INFORME DE HITO DE CONTROL
N° 022-2025-OCI/0368-SCC

**“OBRA: MEJORAMIENTO DEL CAMINO VECINAL CAJAMARCA
- CUMBE MAYO - CHONTA BAJA (PUENTE) - EN LOS
DISTRITOS DE CHETILLA Y CAJAMARCA DE LA PROVINCIA DE
CAJAMARCA - DEPARTAMENTO DE CAJAMARCA”**

**HITO DE CONTROL N° 1:
EJECUCIÓN DE OBRA – VALORIZACIONES DE OBRA
N°s 12 Y 13.**

Fotografías n.ºs 14 y 10 del Acta de Inspección Física de 14 de agosto de 2025: Fisuras en el borde superior de cunetas triangulares tipo II, ubicadas en el tramo del km 2+520 hasta km 2+700 aproximadamente.

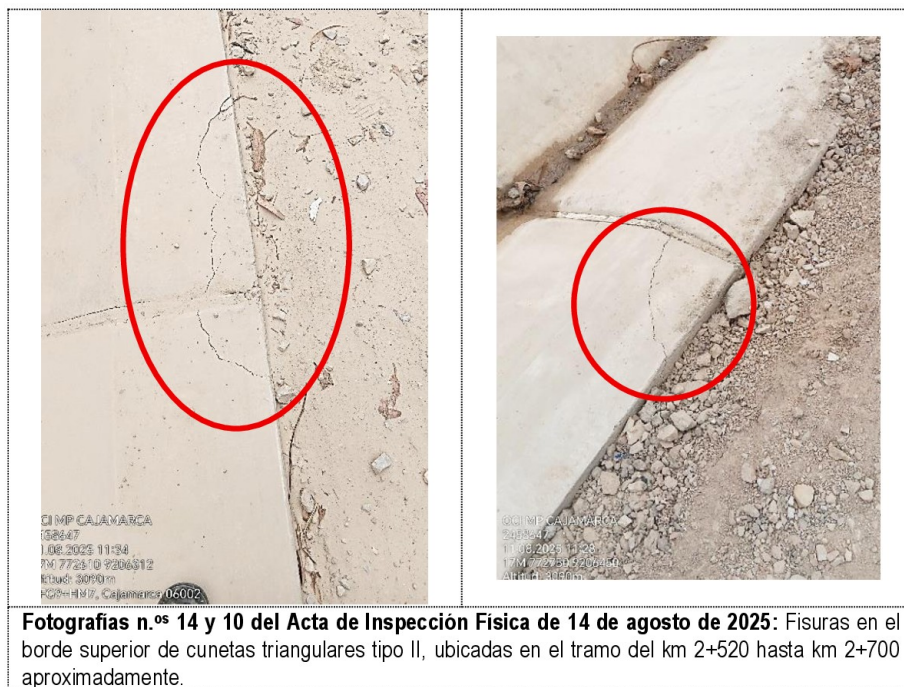
Panel fotográfico n.º 2
Fisuras en las cunetas en diversas progresivas de la vía, evidenciadas en inspección física de 11 y 13 de agosto de 2025

Fotografías n.ºs 11 y 12 del Acta de Inspección Física de 14 de agosto de 2025: Fisuras y desprendimiento del concreto en el borde superior de cunetas triangulares tipo II, ubicadas en el tramo del km 2+520 hasta km 2+700 aproximadamente.

Fuente: Acta de Inspección Física n.º 02-2025-MPC/OCI-SCC de 25 de agosto de 202 y plano PP-01 del expediente técnico de Obra.

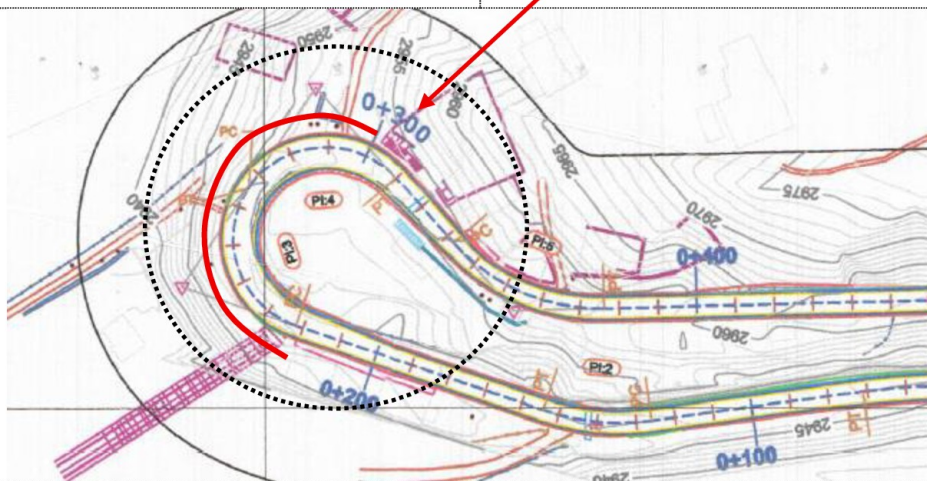
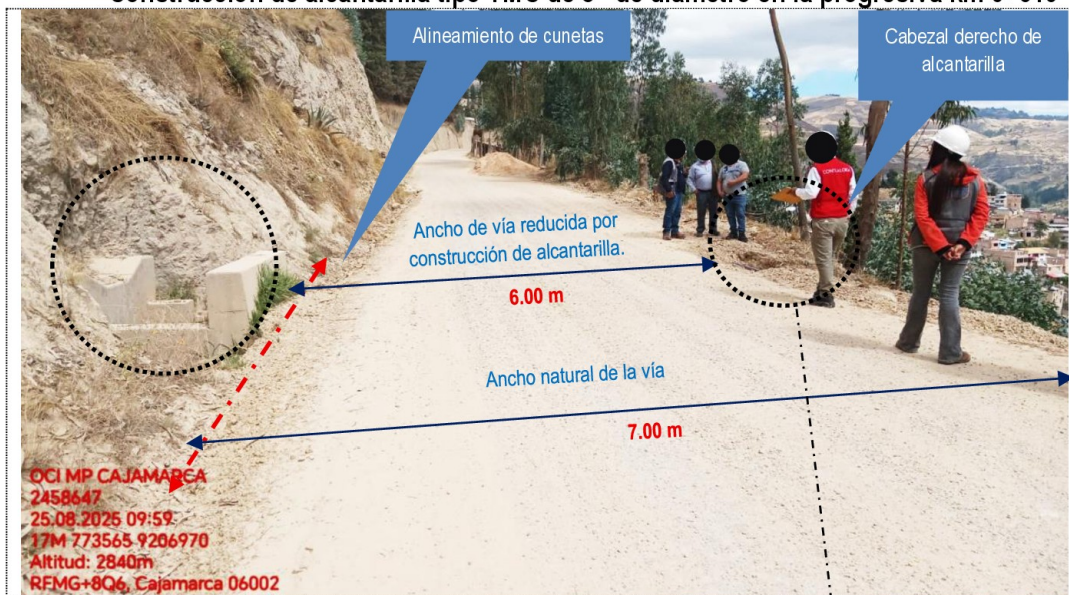
- a. La Comisión de Control identificó que desde la progresiva km 0+220 hasta el km 0+300, en una longitud aproximada de 80 metros (desde el principio hasta el final de la curva en dicho tramo), no se ha construido la cuneta rectangular de concreto tipo III, según lo establece la “Resumen de metrados de drenaje” y el plano “PP-01 – Planta y Perfil km. 0+000 – km. 1+000” del expediente técnico, habiéndose solo excavado y perfilado el ancho de cuneta, dejándose sin revestir, según se evidencia a continuación:

Asimismo, corresponde al Supervisor, garantizar la correcta ejecución técnica y la oportuna administración de los riesgos suscitados en la Obra, a fin de que se cumplan los objetivos previstos, conforme a lo establecido en el artículo 187 del Reglamento de la Ley de Contrataciones del Estado.

Imagen n.º 1
Plano PCP-01 - Plano clave proyectado

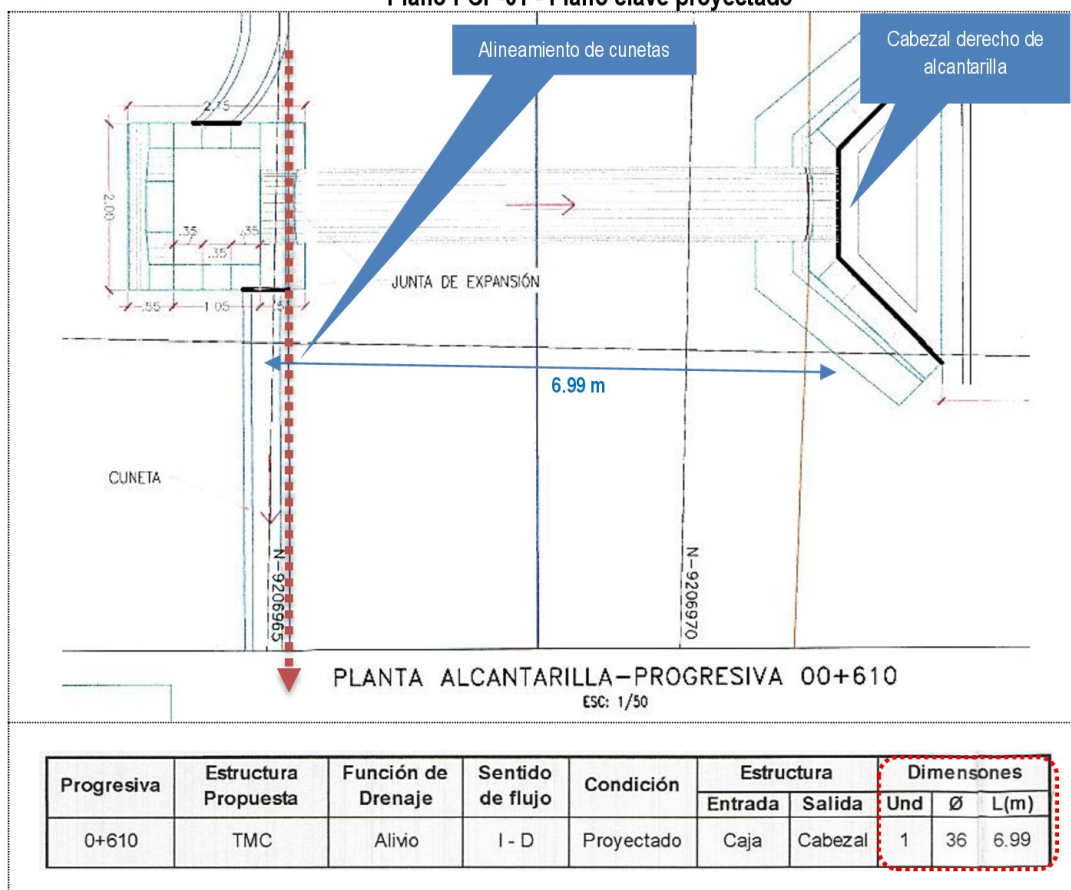
- b. En adición a lo expuesto, durante la indicada visita de inspección y de la revisión del Plano "PCP-01 – Plano clave proyectado" del expediente técnico de la Obra, se evidenció que, en la progresiva km 0+610 se ha construido una alcantarilla tipo TMC de 36" de diámetro, con cabezales de concreto a ambos lados de la vía; sin embargo, la construcción del cabezal izquierdo (tipo caja) de la alcantarilla se realizó hacia el interior del talud y/o ladera, evidenciándose que no se encuentra alineado con las cunetas proyectadas, situación que ha generado una reducción del ancho de la vía en dicha progresiva, debido a que el cabezal de salida de la alcantarilla ubicado al lado derecho, se encuentra aproximadamente a 1.00 metro hacia el interior de la vía, como se muestra a continuación:

La reducción del ancho natural de la vía en dicho tramo, se ve evidenciado en la tubería de agua de 1/2" pulgada de diámetro que cruza por el cabezal derecho de la alcantarilla (al borde de la vía), la cual se encuentra expuesta a sufrir posibles roturas.

En relación a lo expuesto, es importante precisar que el "Plano P-01 - Alcantarilla tipo TMC Ø 36" proyectada 00+610", establece que el cabezal izquierdo de la alcantarilla debe encontrarse alineado a la cuneta subsiguiente; asimismo, el plano PCP-01 - "Plano clave proyectado", señala que la longitud de la alcantarilla tipo TMC construida en la progresiva km 0+610, debe tener una longitud de 6.99 metros; sin embargo, en la visita de inspección se determinó que la longitud de la alcantarilla es de 6.60 metros. Lo expuesto se muestra a continuación:

Gráfico n.º 1

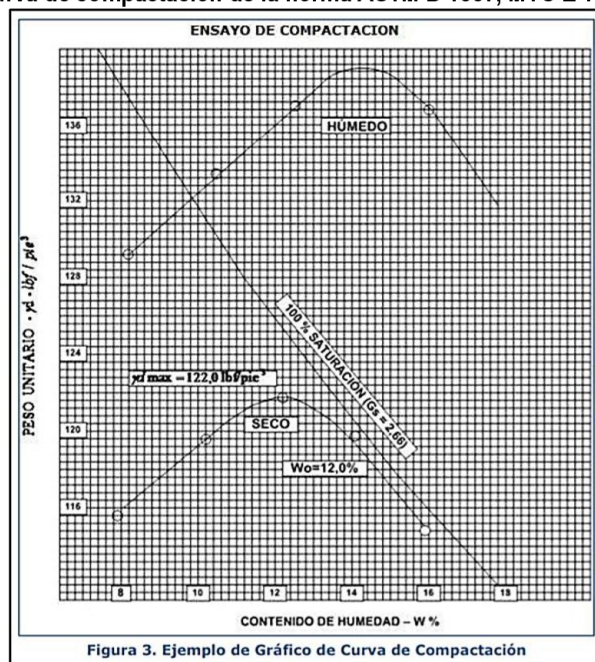
En ese sentido, con la finalidad de determinar el grado de compactación de los terraplenes, la norma señala que es necesario efectuar ensayos de Proctor modificado; sin embargo, los ensayos presentados por el Contratista, se limitan a determinar la relación entre la densidad y el contenido de humedad, no habiéndose determinado la curva de compactación.

Como se advierte, la norma para el ensayo de Proctor Modificado establece la obligación de que mínimo se deben preparar cuatro (4) especímenes; ello, con la finalidad de obtener cuatro (4) puntos, los cuales son necesarios para realizar la curva de compactación y obtener la máxima densidad seca de forma bien definida; sin embargo, en los ensayos presentados en la valorización n.º 13, se consignó únicamente el grado de compactación; más no se efectuó el análisis de su forma de cálculo, ni tampoco se evidencia el registro de la curva de compactación, dibujado con el resultado de al menos cuatro (4) muestras ensayadas, la misma que según la normativa debe asemejarse a una parábola como la que se muestra a continuación:
